RAPPORT DE CONTROLE D'INSTALLATION ÉLECTRIQUE DOMESTIQUE

29.139

Avenue franklin roosevelt 109 Bruxelles 1000

Visite périodique (Livre 1 6.5)

Tableau 1

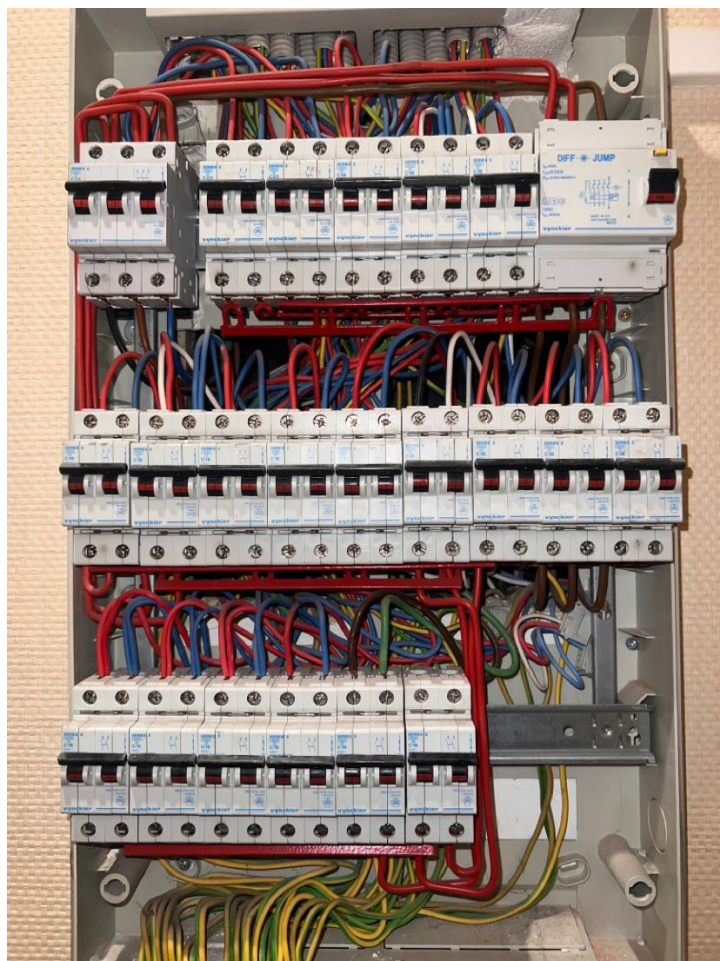
Libellé	Paragraphe
Prévoir le(s) schéma(s) unifilaire(s) de l'installation.	L1: 3.1.2.; 9.1.1; 9.1.2
Prévoir le(s) schéma(s) de position de l'installation.	L1: 9.1.2.
Obturer les ouvertures non utilisées du tableau ou coffret.	L1: 4.2.2.3.; 5.1.4.; 5.3.5.1.
Prise(s) : le contact de terre est à relier à la terre de l'installation.	L1: 5.3.5.2.
Refixer les prises
